OPPDRAAG	Uavhengig kontroll MOVAR vannledning	DOKUMENTKODE	10217371-RIG-NOT-005
EMNE	Uavhengig kvalitetssikring av områdestabilitet iht. NVE-veilederen	TILGJENGELIGHET	Åpen
OPPDRAAGSGIVER	MOVAR IKS	OPPDRAAGSLEDER	Nils Konrad Andreassen
KONTAKTPERSON	Kaj-Werner Grimen	SAKSBEHANDLER	Ruth Hetland
KOPI	Hans Vebjørn Kristoffersen (COWI)	ANSVARLIG ENHET	10101010 Geoteknikk IOG

Uavhengig kvalitetssikring av områdestabilitet iht. NVE-veilederen

Multiconsult har fått i oppdrag av MOVAR IKS å gjennomføre uavhengig kontroll av geoteknisk prosjektering for ny vannledning fra Årvollbukta til Kambo i Moss kommune. Foreliggende notat dekker uavhengig kvalitetssikring av områdestabilitet iht. NVE veilederen 1/2019.

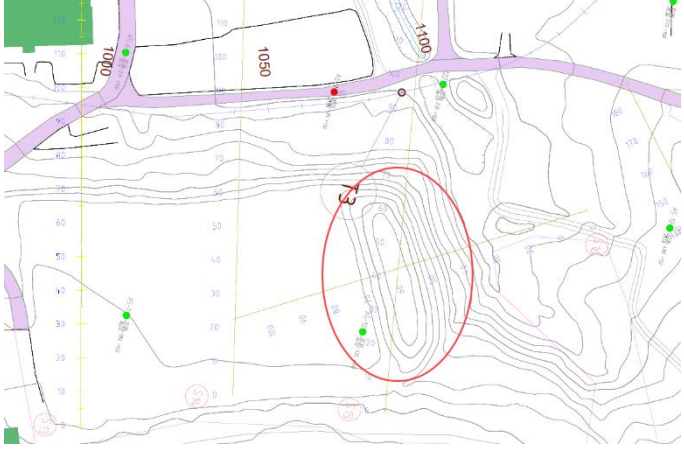
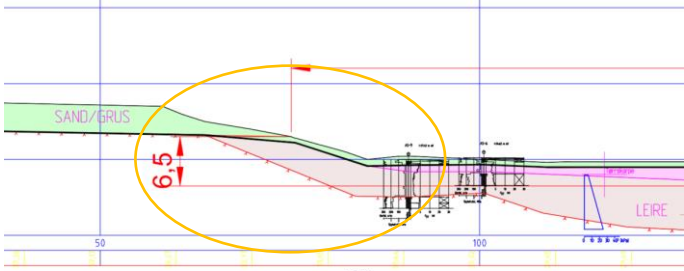
06-66.	3.6.1	<p>Det er oppgitt benyttet 3D effekter 2% - 7% i stabilitetsberegningene. Er det vurdert hvor høy økning i sikkerhetsfaktor dette utgjør?</p> <p>Grøften er smal og flere av skjærflatene går ikke gjennom grøften. Det bør vurderes om 30 m seksjonering gir en reel økning i sikkerhetsfaktor for de ulike skjærflatene.</p> <p>Til info: 3D-effekt fjernet fra samtlige stab. Snitt.</p>	TI
06-67.	V4.7 2 V4.7 4	<p>Beregningsprofil S109. Det er lagt inn ulike Cu-profil langs snittet, men det er ikke vist isolinjer. Isolinjene viser interpoleringen mellom designprofilene og det bør undersøke om disse gir en god representasjon av realistisk Cu-profil langs snittet.</p> <p>Det bør gjøres en vurdering av hvordan stryken skal modelleres i profilet. Det er stor variasjon i materialet mellom borpunkt 119 og A4-3. Basert på totalsondering i borpunkt 19 ser det ut til å være tilsvarende bløtt som borpunkt A4-3, og det kan derfor se ut til at styrken i område rundt borhull 19 er</p>	Å L

A082311-NOT-RIG-106 Vedlegg 4			
Kommentar nr.	Referanse	Beskrivelse	Status
		<p>overestimert. Det bør som et minimum ikke ha høyere styrke enn ved design profil fra A4-3.</p>  <p>Et eget C-profil er lagt til ved borpunkt 19 i revidert beregningssnitt 109. C-profilet er valgt med utgangspunkt i rutineforsøk (konus) fra pkt. 19. De tolkede C-verdiene er gitt i vedlegg 4.3. C-verdier fra isolinjer vurderes realistiske.</p>  <p>Hvorfor er det vurdert et høyere styrkeprofil i topp av bp 19 enn designprofil i A4-3? Konusverdiene ser ut til å være i samme størrelsesorden for borpunktene, og totalsonderingene er tilnærmet like. Det er utført CPTu i bpA4-3. For øvre 5 m viser alle presenterte tolkningsmetoder entydig lavere fasthet enn konusresultatene.</p> <p>C-profil fra pkt. A4-3 er nå også satt i pkt. 19.</p> <p>Referat fra møtet 06.04, oppsummert i mail fra COWI 06.04 (bilder er ikke gjengitt):</p> <p>«Nedenfor er oppsummering fra dagens møte angående kommentar 06-67 fra kontrollnotatet 10217371-RIG-NOT-005:</p> <p>COWI har brukt profil S109 som kritiskprofil i utredningen, og borhull 19 og 119 er anvendt for å tolke lagdeling samt skjærstyrkeprofil for profilen. Multiconsult mener at profil S4 bør sjekkes i tillegg siden det er registrert kvikkleirelag med lavere skjærstyrke både ved BH 19 og BH A4-3 sammenlignet med BH 119. Se utklippet nedenfor.</p> <p>Alternativt kan man trekke VA-traséen lengre nordøst, i ca. pr. 610 – 670, for å unngå utgraving i kvikkleire. COWI undersøker internt om dette alternativet er aktuelt.</p> <p>COWI har i etterkant av møtet avklart ang. flytting av VA-traséen. Det er dessverre ikke mye plass innenfor regulert</p>

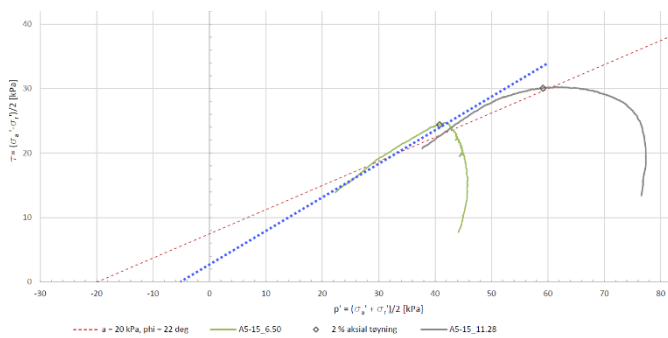
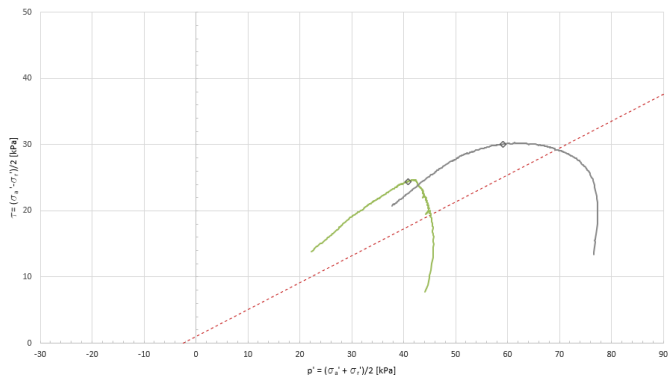
05-47.	Kap. 3.2, Tabell V5-1, S21 og S22	<p>Både S21 og S22 er indikert på tegning i Vedlegg 5.1, side 3/6, men ikke omtalt i Tabell V5-1. Er disse to snittene vurdert?</p> <p>Både S21 og S22 går langs berg i dagen. Dette er observert ved befaring og dokumentert med linje i borplaner.</p> <p>Notert, kommentar lukkes.</p>	Å L
05-48.	Snitt S14, L5-1 (Vedlegg 5.8 Tegning 1/2 og 2/2)	<p>Er stabilitet i skråning ved overgang antatt sand/grus til kvikkleire vurdert? (Omtrent ved lengderetning 70 på profil i Vedlegg 5.8, Tegning 1/2 og 2/2)</p> <p>Vi anser at skråningen ved overgangen ikke har noe konsekvens for områdestabiliteten. Derfor er ikke skråningen vurdert.</p> <p>I tegning Vedlegg 5.1 side 2/6 (Tegning V005) ligger tilsynelatende planlagt VA trasé ved foten av nevnte skråning. Ved eventuelt utglidning/brudd i denne skråningen vil tiltaket kunne påvirkes. Det er tilsynelatende ikke regnet på stabilitet</p>	Å L

A082311-NOT-RIG-106 Vedlegg 5			
Kommentar nr.	Referanse	Beskrivelse	Status
		<p>for S14 etter utgraving. Slik lagdelingen i S14 er tolket må det antas at leiren trekker seg oppover i skråningen. Det er ikke utført sonderinger som indikerer om leiren klassifiseres som sprøbrudd eller ikke. Det er kun tatt opp prøver i ca. dybde 2,0-4,0 m, hvor det indikeres sprøbruddmateriale. Det kan derfor være sprøbruddmateriale også utenfor dette dybdeintervallet. MC kjenner ikke dybden til planlagt VA ledning, men basert på modellert S18 kan det tyde på at det skal graves til dybden hvor det er påvist sprøbruddmateriale.</p> <p>Dersom tiltaket ikke ligger innenfor en kvikkleiresone må det fortsatt dokumenteres tilstrekkelig lokalstabilitet.</p> <p>Faresone opp mot skytebanen kartlagt. Innarbeidet i revidert vedlegg.</p> <p>Se kommentar 09-11. Kommentar beholder status som «Åpen».</p> <p>Kommentar lukkes basert på mottatt revisjon 02 av Vedlegg 5, hvor stabilitet av skråning opp mot skytebanen i S14 regnes på og oppnår sikkerhet innenfor kravet på 1.61 for udrenert beregning ved endelig situasjon.</p>

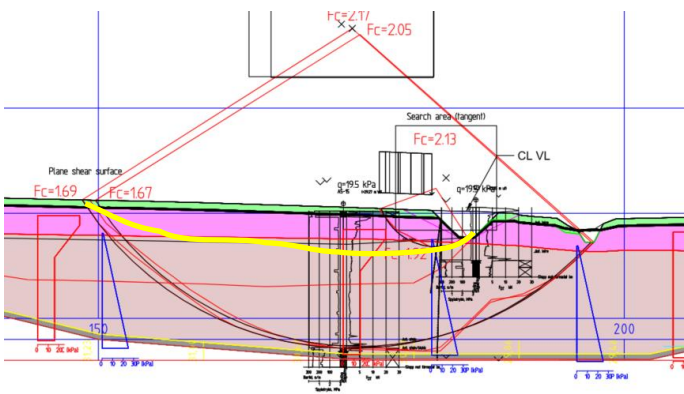
05-49.	Beregninger/lag deling	<p>Det er generelt tynt med grunnundersøkelser, og det er modellert et mektig lag med tørrskorpe. Dette virker lite konservativt.</p> <p>Basert på jordartsbeskrivelsen på vedlagte prøveserier, har selve tørrskorpelaget en mektighet i størrelsesorden 1,5 m. Utførte konusforsøk indikerer videre fast leire ned til 1,5-3 m (4 m i A5-15). Dette samsvarer generelt ikke med beregningene. Særlig ned mot bekken er det lite grunnlag for å vurdere mektigheten av dette laget, som vil ha stor betydning for beregningsresultatene og vurdering av potensielle bruddmekanismer.</p> <p>Som et eksempel indikerer totalsonderingen og prøveserien i A5-8 kvikkleire fra ca. 2,5 m (ikke tatt opp prøver i fra 2,5-4 m, men det er sprøbruddmateriale fra 4 m og det kan ikke utelukkes grunnere ut fra totalsondering), mens tørrskorpelaget her i snitt 14 virker å ha betydelig større mektighet.</p> <p>Omfang av den tredje runden med grunnundersøkelser ble vurdert basert på tilgjengelige opplysninger høsten 2021. Multiconsult har hatt anledning til å se på borplan i september 2021 og før igangsettelse av supplerende GU (jfr. e-post korrespondanser mellom 31. august og 6. september i fjor). Multiconsult valgte ikke å opplyse COWI om at de tilsynelatende mener (og kanskje mente?) at grunnlaget kunne være i underkanten for videre utredning. I tillegg er området relativt flatt og det er hyppige bergblotninger.</p> <p>COWI mener at det er akseptabelt grunnlag til å utføre stabilitetsvurderinger av kritiske profiler i aktsomhetsområdet A5.</p>	Å TI

A082311-NOT-RIG-106 Vedlegg 5			
Kommentar nr.	Referanse	Beskrivelse	Status
		<p>For nevnt eksempel: Her er det tatt ut prøve mellom 2 – 3 m, og utfra rutineundersøkelser og totalsondering kan det antas tørrskorpeleire/fast leire ned til 3 m.</p> <p>COWI skal uansett beskrive/presisere og evt. endre mektigheten av tørrskorpeleire i forbindelse med neste revisjon, og skille mellom tørrskorpeleire og fast leire.</p> <p>MC kjenner seg ikke igjen i beskrivelsen over. For nærmere detaljer vises det til separat korrespondanse. MC mener at lagdelingen i snittene COWI presenterer ikke er konservative i forhold til omfanget av grunnundersøkelser. MC mener derfor at det enten bør suppleres med grunnundersøkelser for å bekrefte antatt lagdeling der dette er kritisk eller at det bør vurderes en mer konservativ lagdeling/sensitivitetsanalyse for å se hvilke konsekvenser det har om faktisk lagdeling avviker fra tolket lagdeling.</p> <p>Beregningsprofiler er oppdatert i forbindelse med prøvegraving og nye vurderinger.</p> <p>De potensielle løснеområdene L5-2 og L5-3 vurderes ikke nærmere som mulig løśnieområde for områdeskred i Vedlegg 5 rev01 tilsynelatende basert på ny innmåling av bekkebunn, som indikerer en høydeforskjell av skråningene mindre enn 5 m. Borpunkt A5-15 var tidligere en del av S18 innenfor nevnte løøgneområder.</p> <p>Borpunkt A5-8 er tilsynelatende vurdert en del av snitt «S14 – Nedre skråning», hvilket ikke vurderes videre som et mulig løøgneområde basert på en høydeforskjell mindre enn 5 m.</p> <p>Kommentar settes med status «Til info».</p>

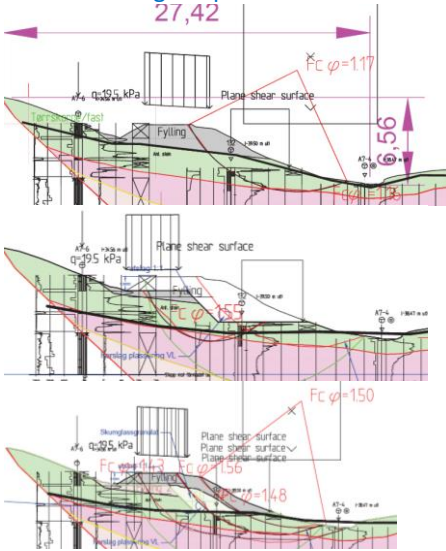
01-6.	3.1	Er det vurdert hvilket sikkerhetskrav som ligger til grunn for lokalstabilitet for VA ledningen? Ikke i forbindelse med områdestabilitetsutredningen. Er det vurdert om prosentvis forbedring er tilstrekkelig for glideflater som tar med seg VA ledningen, eller bør den som et minimum følge krav i Eurokode? I notat A082311-NOT-RIG-008 2.1 er det henvist til vedlegg 7. «Når tiltakene er gjennomført skal videre grøftegraving foregå ved utgraving med utslag 1:1. I NOT-RIG-106 Vedlegg 7 er stabiliteten til utgravingene dokumentert tilstrekkelig.» Det bør dermed fremgå fra Vedlegg 7 hvilket sikkerhetsnivå som ligger til grunn for VA ledningen.	Å L

A082311-NOT-RIG-106 Vedlegg 7			
Kommentar nr.	Referanse	Beskrivelse	Status
		<p>Trase for vannledningen er på oppfordring fra entreprenøren endret i forbindelse med revisjon (2.0) av vedlegget. Det er valgt en trase på nordsiden av vegen mot berg, slik at graving mot bekken unngås. Plasseringen av vannledningen er oppdatert på figurer, underbilag og beregninger mv.</p> <p>Det er også mulig å bruke prosentvis forbedring som sikkerhetsprinsipp iht. Eurokode, men COWI erkjenner å ikke ha begrunnet valg av prosentvis forbedring som sikkerhetskrav både iht. Eurokode og NVE veileder 1/2019. På bakgrunn av det nå reviderte trasé har vi revurdert lagfølgen slik den nå er enda mere konservativ enn tidligere og gjort nye beregninger i den henseende. Ved de nye beregninger er prinsippet for prosentvis forbedring fraveket, og det er nå anvendt sikkerhetsfaktor $F_c > 1,40$ der et tiltak ikke medfører forverring og $F_c > 1,61$ der det medfører forverring.</p> <p>I tillegg er det nå satt absolutte sikkerhetskrav for glideflater som berører vannledningen, som er valgt tilsvarende kravet i NVE veilederen for tiltak som ikke medfører forverring, dvs. $F_c > 1,40$. Sikkerhetskravene ivaretar også kravene iht. Eurokode. Beskrivelse av dette er tilføyd i avsnitt 3.1.</p> <p>Notert, kommentar lukkes</p>

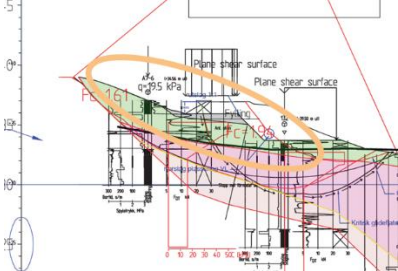
01-7.	3.2.2	Det er beskrevet «synlig berg rundt toppen av skråningen». Dette bør fremgå på plantegning/borplan.	TI
01-8.	3.2.2	<p>Det er presentert vurdering av kritiske snitt på bakgrunn av topografi i Tabell V7-2.</p> <p>Det er lav dekning av grunnundersøkelser i området. Kan snitt med mindre kritisk topografi være kritisk mtp. lagdeling?</p> <p>A7-6 skiller seg fra øvrige boringer og ligger utenfor løsneområdet. Er tolket topplag fra denne representativt for snittene lavere ned i skråningen? Kan dette medføre andre kritiske snitt?</p> <p>Vi er ikke enig i at det er lav dekning av grunnundersøkelser, der man i vurderingen av dekningsgrad bør ta med seg forventede grunnforhold på bakgrunn av eksisterende sonderinger og variasjon mellom disse.</p> <p>På bakgrunn av de utførte undersøkelsene er det konkludert med en veldig konservativ kombinasjon av dårlig topografi og kritisk lagdeling egentlig fra et profil med mindre kritisk topografi enn det beregnede. COWI mener ikke at andre snitt i området kan være mere kritiske.</p> <p>Det er tolket at topplaget i A7-6 er sterkere enn tilsvarende i A7-4 og er av konservative hensyn derfor ikke tatt med. Det antas at løsmassene under veien ved A7-6 er fyll.</p> <p>Utvelgelsen av mest kritiske snitt er basert på en samlet vurdering av alle tilgjengelige grunnundersøkelser og topografi.</p>	Å L

A082311-NOT-RIG-106 Vedlegg 7			
Kommentar nr.	Referanse	Beskrivelse	Status
		<p>Multiconsult ser ikke at det er god dekning med 90 m mellom borpunkter i kritisk område, spesielt når disse boringene viser store forskjeller i lagdeling. I bakkant av fylling virker det til å være benyttet en større dybde av tørrskorpeleire enn gitt i CPTu 132 og A7-4, og antas å være tolket fra A7.4</p> <p>Kommentaren må sees i sammenheng med andre kommentarer. Er det andre snitt hvor vegen ligger annerledes plassert i profilet, og ikke vil få den samme prosentvise forbedringen av å masseutskifte (på alle skjærflater)? Eller hvor kvikkleirelaget trekker seg lenger bak vegen og oppover i skråningen/tørrskorpelaget i bakkant av vegen har mindre mektighet? Har COWI kontroll på avslutningen av kvikkleirelaget oppover i skråningen?</p> <p>På bakgrunn av kommentaren og i forbindelse med revisjon grunnet nytt trase er lagfølgen revurdert, bl.a. er mektigheten og utstrekningen av antatt tørrskorpe lag redusert vesentlig. Det er i rev. 2.0 tilføyd tekst om at det er relativt langt mellom borpunkter, og at det derfor er brukt skjønn til å anslå en lagdeling som COWI vurderer er konservativ. COWI håper at denne mere forsiktige tilnærming kan aksepteres og at kommentaren kan lukkes.</p> <p>Jf. Multiconsults supplerende kommentar på kommentar 01-21 ser Multiconsult seg enige med COWI i at avgraving av veien (som har berg i bakkanten) vil virke stabilitetsforbedrende for alle snitt. Som diskutert på møte og referert i kommentar 01-12 savner Multiconsult imidlertid dokumentasjon av konkret sikkerhetsfaktor for flere glideflater før/etter tiltaket, dersom prinsippet for prosentvis forbedring brukes. Prinsippet vedr. prosentvis forbedring nødvendigvis gjør at den konkrete forbedring kan medføre at flere snitt burde ha vært undersøkt i tidligere utgave av vedlegget.</p> <p>Med endret trase for vannledningen, endret lagfølge og et annet profil for masseutskifting er prinsippet imidlertid ikke lengere aktuelt, og det er derfor vår vurdering at alene de mest kritiske snitt (S103 og S38) er relevant for beregning, da sikkerheten i alle andre snitt vil være bedre i alle faser pga. geometrien. COWI mener at det ved beregningene i revisjon 2.0 er anvendt kombinasjon av kritisk topografi (før, under og etter etablering av sikringstiltak) og kritisk lagfølge for snitt S103 og S38, som derfor vil vise de laveste sikkerhetsfaktorer for hele den delen av vegen som har kritisk stabilitet.</p> <p>Som beskrevet i andre kommentarer og i revidert dokument er det COWIs vurdering at det nå er anvendt en veldig konservativ lagfølge basert på de "verste" undersøkelsene som er tilgjengelig i området samt forsiktig skjønn der det ikke har vært mulig å oppnå fullstendig informasjon. Vi mener basert på de øvrige sonderinger i området at grunnere</p>

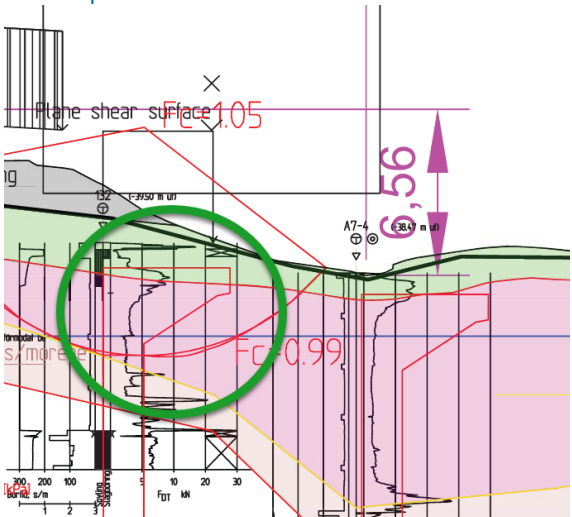
A082311-NOT-RIG-106 Vedlegg 7			
Kommentar nr.	Referanse	Beskrivelse	Status
		Notert, kommentar lukkes.	
01-16.	Vedlegg 7.6	Det antas hydrostatisk poretrykksfordeling for faregradsklassevurdering av faresone 7-1 uten å ha dokumentert grunnlag for dette. Justering av score for dette anses ikke å få konsekvens for beregnet faregradsklasse, men bør vurderes å kommenteres i tabellen/vurderingen.	TI
01-17.	Vedlegg 7.8 Tegning V7.8 9 Tegning V7.8.7, Tegning V7.8.8, OBS merk at tegningene i Vedlegg 7.8 har endret nummer av hensyn til lesbarhet.	<p>Reduksjon i grunnvannstand fra opprinnelig til permanent fase virker å være urealistisk høyt. Er det utført sensitivitetsanalyser?</p> <p>Nei det er ikke gjennomført sensitivitetsanalyser. Det vurderes realistisk at utgraving i området samt forbedret drenering gjennom dalen vil medføre litt lavere grunnvannstand, her modellert i størrelsesordenen 0,5-0,7 m under fyllingen. Hva mener Multiconsult er realistisk reduksjon?</p> <p>Det er benyttet prosentvis forbedring for å dokumentere tilfredsstillende sikkerhet. For å kunne sammenligne sikkerhetsfaktor for bruddsirklene bør det være en sammenheng mellom tolket vannstand i de ulike fasene. Se utklipp under med dagens situasjon, midlertidig – og permanent fase.</p> <p>Vannstanden er senket vesentlig i bakkant av utgraving for fyllingen (opp mot 2 m). I temporær fase er vannstanden også senket under graveplanum.</p>  <p>COWI mener ikke NVE veilederen krever at det anvendes samme grunnvannstand ved sammenlikning av prosentvis forbedring før/etter et tiltak. Vi håper at Multiconsult vennligst vil utdype hvor i regelverket det nevnes at grunnvannstand i ulike situasjoner/perioder må være konstant der man undersøker stabilitet før/etter f.eks. en utgraving.</p> <p>Uansett har COWI endret grunnvannstanden slik den er identisk i alle beregninger i samme snitt. Antatt</p>	Å L

A082311-NOT-RIG-106 Vedlegg 7			
Kommentar nr.	Referanse	Beskrivelse	Status
		<p>grunnvannstand er basert på nivået i bekken og valgt å gå litt opp under fyllingen. Vi mener kommentaren kan lukkes med den endringen.</p> <p>Siden det ikke lenger er benyttet prosentvis forbedring anses ikke den opprinnelig kommentaren like relevant. Generelt må det tas høyde for endret grunnvannstand i stabilitetsvurderingene dersom tiltaket medfører senkning av grunnvannstand. I dette tilfellet er skissert terreng etter tiltak tilsvarende opprinnelig terreng. Dersom COWI mener at tiltaket medfører en permanent senkning av grunnvannstand burde dette vært redegjort for, og hvilke konsekvenser det får for området rundt.</p> <p>Kommentar er tatt til følge i oppdatert revisjon og kommentar lukkes.</p>	
01-18.	Tegning V7.8 10 Tegning V7.8.8	<p>Er det vurdert forverring av stabiliteten ved å undersøke en kritisk glideflate i overkant av skogsbilveien?</p>  <p>Dette er undersøkt med beregningen på Tegning V7.8 7. (Det er anført at kommentaren gjelder V7.8 10 men det er vist utklipp av V7.8 8. COWI antar at det menes V7.8 8)</p> <p>Riktig tegning er V7.8.8 som COWI påpeker. Som gjennomgått i møtet 03.12.21 bør det vurderes en glidesirkel med avslutning høyere opp en vist i Tegning V.7.8.</p> <p>Kommentaren må sees i sammenheng med øvrige kommentar, bl.a kommentar 01-8 relatert til usikkerhet i laggrenser og potensial for graving ned til kvikkleire lag kommenter i 01-20.</p> <p>VL-trasé er endret slik grøften legges mot berg i bakkant av veien. Dermed er den glidesirkelen som Multiconsult savnede undersøkt mindre relevant idet det nå ikke skal graves dypt "i foten av vegen". COWI har likevel tatt kommentaren ifølge og tilføyd en grunn glidesirkel nær overflaten til beregningene som diskutert i møte. Sikkerhetsfaktoren for denne sirkel tilsier at den som forventet ikke er kritisk.</p> <p>Se også svar på kommentar 01-8. I rev. 2.0 av vedlegget er lagfølgen også revurdert til et antatt enda mere konservativ profil, i tillegg til at gravedybden er mindre med revidert VL trasé. I tillegg er det lagt til en beskrivelse vedr. forsiktighet omkring graving nært kvikkleirelag. COWI mener at kommentaren kan lukkes.</p>	Å L

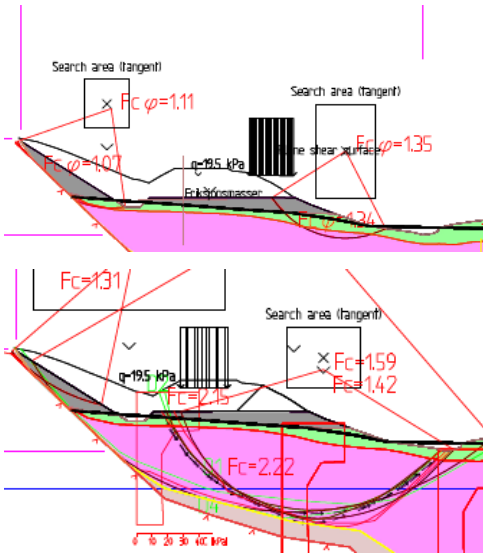
A082311-NOT-RIG-106 Vedlegg 7			
Kommentar nr.	Referanse	Beskrivelse	Status
		Notert, kommentar lukkes.	
01-19.	Tegning V7.8 10	<p>Det er vist en glideflate med sikkerhetsfaktor $F_c=1,26$ for permanent situasjon. Vennligst vis denne glideflaten før tiltak. Har glideflaten oppnådd prosentvis forbedring etter kravet?</p> <p>Jf. svar på kommentar 01-12 er ikke denne undersøkt for konkret prosentvis forbedring, i likhet med andre sirkler (potensielt uendelig mange) med sikkerhet mellom 1,00 og 1,61. Sirkelen er større og ellers identisk med den som var kritisk i dagens situasjon, og det antas derfor at sikkerheten til denne er marginalt høyere eller identisk med den kritiske.</p> <p>NVE veileder 3.3.6: «Kravet til prosentvis forbedring gjelder for alle skredmekanismer som kan berøre tiltaket, og gjelder for alle potensielle glideflater som før tiltak har lavere sikkerhet enn kravet.»</p> <p>Glidesirkel med $F_c=1,26$ vurderes mot ulik prosentvis forbedring enn bruddsirkelen for kritisk flate med sikkerhetsfaktor $F_c=1.0$. Som gjennomgått i møtet 03.12 ønsker vi at det også vises opprinnelig sikkerhet for denne glidesirkelen.</p> <p>Prinsippet om prosentvis forbedring er i ny revisjon av notatet ikke anvendt, og kommentaren kan etter COWIs mening lukkes.</p> <p>Notert, kommentar lukkes.</p>	Å L
